改善箇所説明図

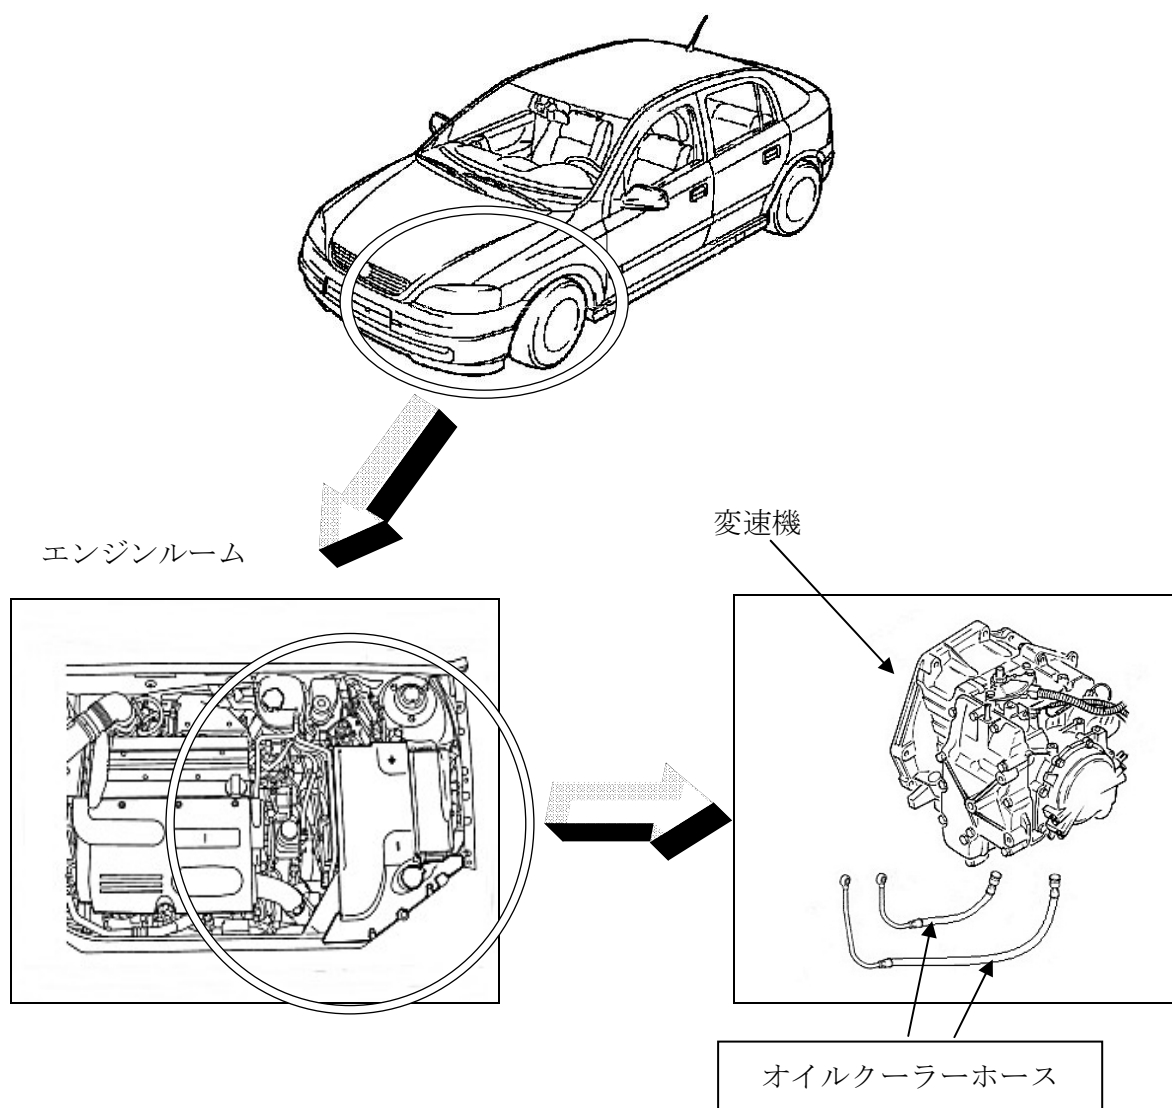
〈基準不適合発生箇所〉

自動変速機のオイルクーラー用ゴムホースと金属パイプの接合部分の加工状態が不適切なものがある。そのため、接合部分からオイルが漏れ、変速不調となり、最悪の場合、ホースが外れ、走行不能となるおそれがある。

〈改善内容〉

全車両、オイルクーラーホースを点検し、該当するものは良品と交換する。

識別方法：オイルクーラーホースのラジエーター側端部に黄色ペイントを塗布
